報告案等に対する構成員からのコメント

資料 P4-4 情報通信審議会 情報通信技術分科会 CISPR 委員会 報告 (案)
「高速電力線搬送通信設備に係わる許容値及び測定法」に関する意見

資料P4-4「情報通信審議会 情報通信技術分科会 CISPR委員会報告（案）」についての意見

図1 実験結果に基づく住宅地域の雑音レベル

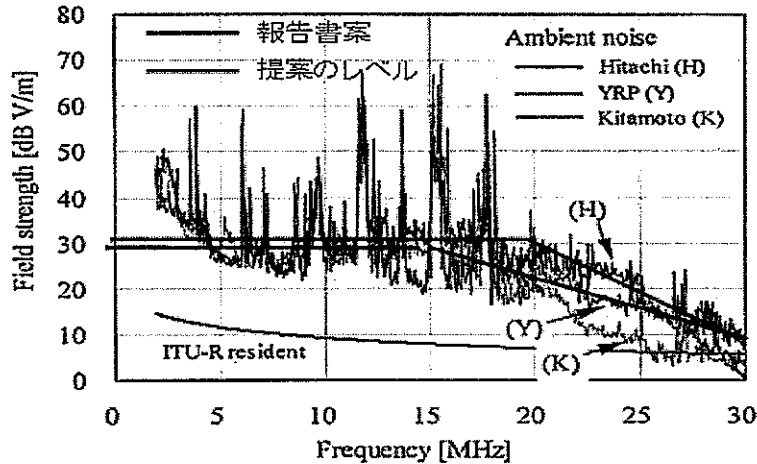
なお、住宅環境での雑音レベルについては、遮蔽されたコンクリート住宅の北本住宅や田園地帯の横須賀住宅ではなく、日立住宅を参照すべきであり、その際の代表値は 20MHz 以下では 30dBuV/m、20MHz 以上では 20dBuV/m とするのが妥当と考えます。(図1のとおり)
